Anmodning om tilsynssag til Ankestyrelsen — Det kommunale tilsyn

Aarhus Kommunes opgørelse af anvendelsen af rammen på ca. 20 mio. kr. i VVM-tilladelsens vilkår 7 for Giber Ringvej

Giber Ringvej Gruppen (GRG)

B1, Letbane-volden — udsnit af bilag 61 ved Oddervej og letbanen (Bro nr. 16), hvor GRGs høringssvar udpegede volden (bilag 22, s. 4). Kortet navngiver ikke de røde arealer og angiver ikke, hvilket af dem der er letbanevolden.

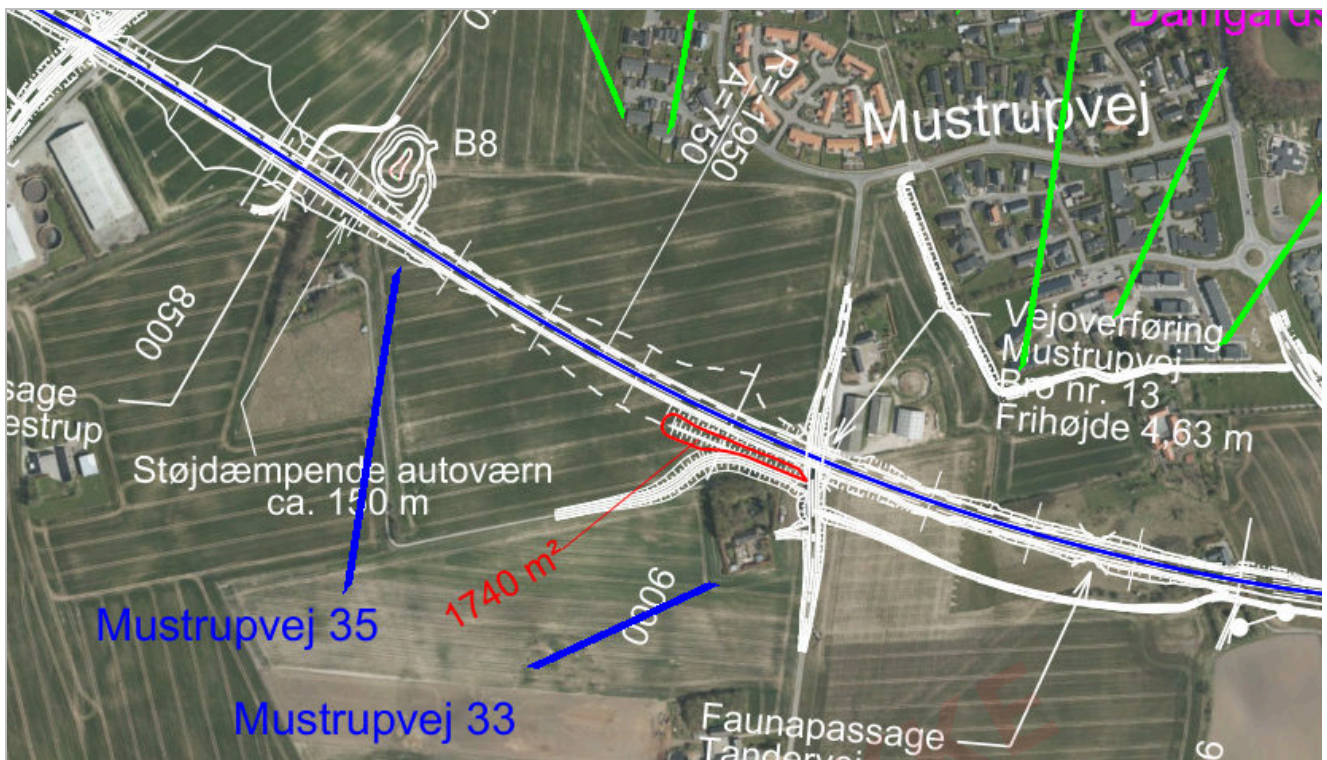
B2 hører efter rådgiverens egen forklaring til basisprojektet. Et anlæg, der er *"en del af projektet for at skabe adgang til ejendomme"*, er hverken supplerende eller øget støjdæmpning; det er en del af det, byrådsbeslutningen betegner som det, der *fastholdes*. Der gøres ikke gældende noget om anlæggets lovlighed i øvrigt.

B2, Mustrupvej-volden — udsnit af bilag 61 ved vejoverføringen ved Mustrupvej (Bro nr. 13). Det røde areal syd for vejen er påtegnet 1740 m².

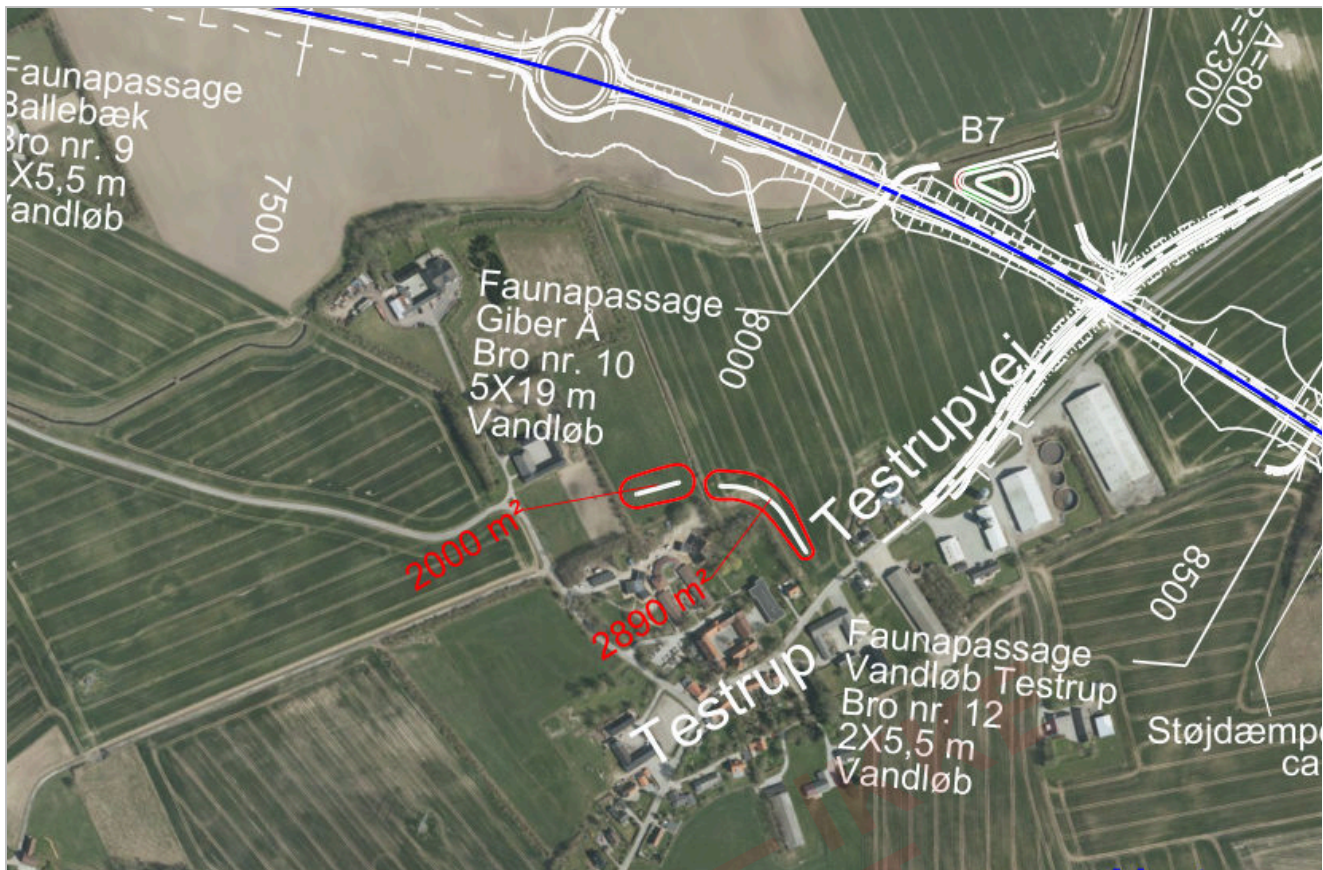
B3 er godkendt med en begrundelse, der ikke angår støj. Anlægget ved Testrup Højskole er meddelt landzonetilladelse den 24. marts 2021 til "etablering af bakker ved Testrup Højskole på Tingskovvej 12". Efter det for GRG oplyste nævner tilladelsen ikke støj, men begrunder med udsynet: "Vi har herudover lagt vægt på, at bakkerne/volden vil medvirke til, at der fra højskolen ikke er direkte udsigt til Beder-Bering vejen." Det svarer til Rambølls senere tilkendegivelse om samme anlæg: "Den er ikke anlagt som støjvold."

B3, Testrup-volden — udsnit af bilag 61 ved Testrup, hvor kortet markerer to røde arealer syd for vejen.

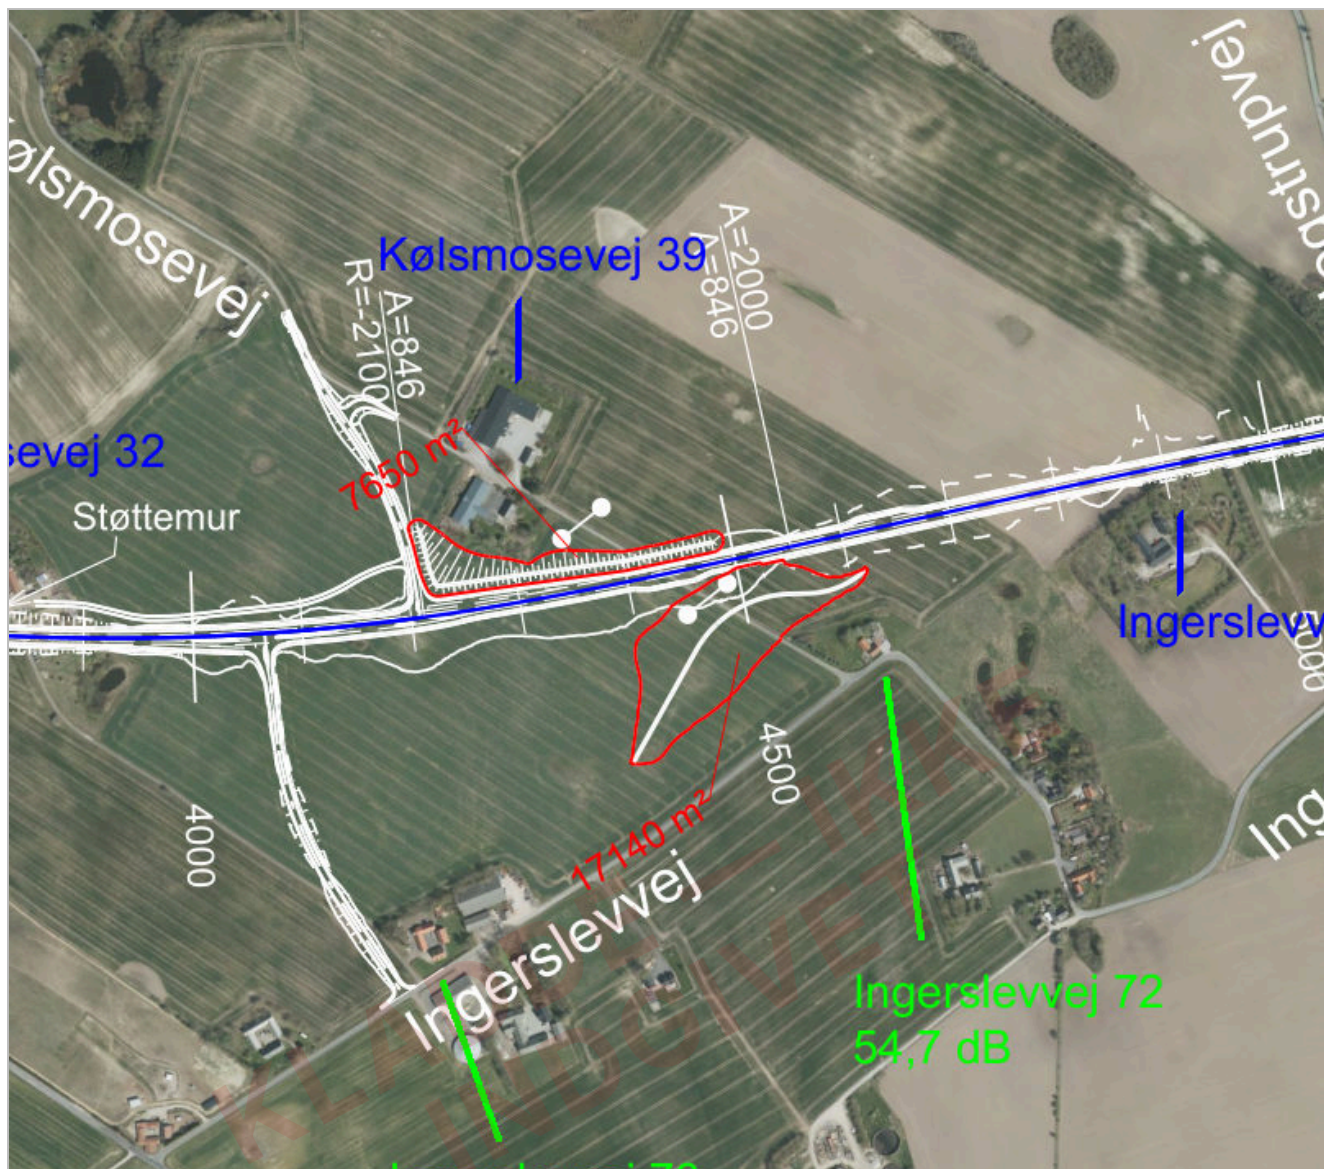
Forholdet er forelagt forvaltningen som spørgsmål C4 i afklaringsnotat 2 af 8. april 2026 — "jordvoldene er godkendt med henblik på at afskærme udsynet til vejen (visuel afskærmning, ikke støj). Er volden et støjtiltag?" — jf. bilag 12, s. 4. Spørgsmålet er ikke besvaret.

B5, Nymarks Allé — udsnit af bilag 61 mellem Tandervej og Nymarksvej. Det lange røde areal nord for vejen er påtegnet 18210 m².

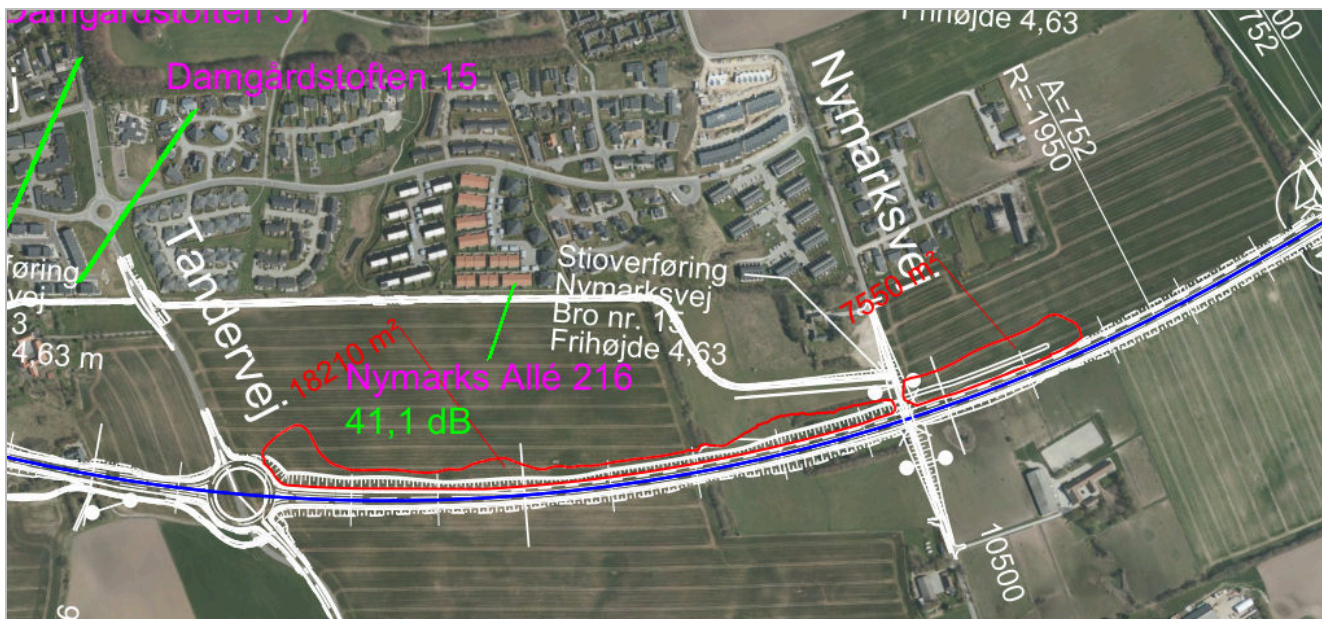
Langs nordsiden af vejen mellem Tandervej og Nymarksvej er jorden hævet ca. 1 meter over terræn på en strækning af ca. 750 meter. Kommunen har givet to forskellige forklaringer på, hvad anlægget er.
